La Catedral de Málaga. Implicaciones de una posible actuación en la cubierta

Este artículo tiene su origen en el informe-dictamen que sus autores realizaron para el Centro de Intervenciones del I.A.P.H. a petición de la Delegación Provincial de Málaga de la Consejería de Cultura en julio de 1997. Las cuestiones más importantes recogidas en la solicitud de la Delegación se concretaban en la preocupación por las implicaciones estructurales, constructivas y formales de un proyecto de intervención en la cubierta de la Catedral de Málaga y en la petición de sugerencias para su Plan Director.

ANÁLISIS DEL PROYECTO DE CUBIERTA DE MENDIOLA Y RAMOS

17. Proyectos de cubiertas de Ventura Rodríguez de 1774, sección transversal.

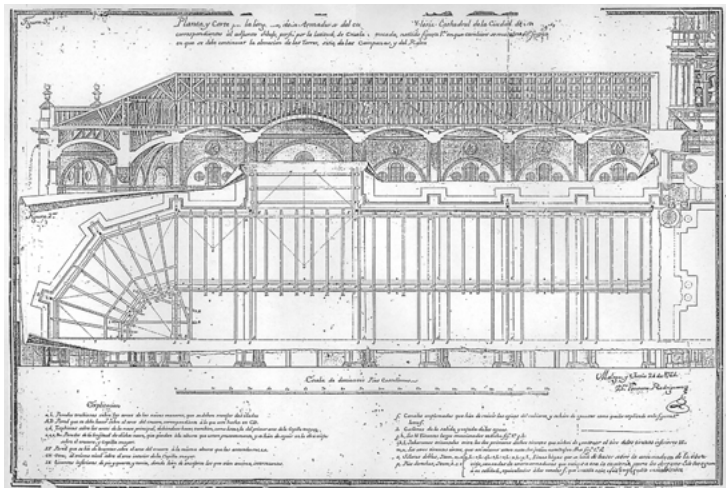
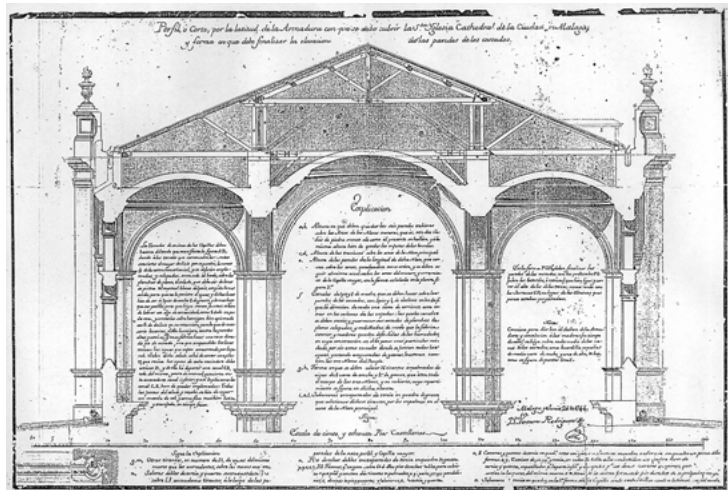
No es deseable apoyar la bondad del proyecto arquitectónico sobre un bien tan relevante sólo en consideraciones formales: la similitud entre este proyecto y la cobertura de Ventura Rodríguez apenas alcanza siquiera a la disposición de los faldones de teja, como una sencilla comparación entre ambos puede transmitir:
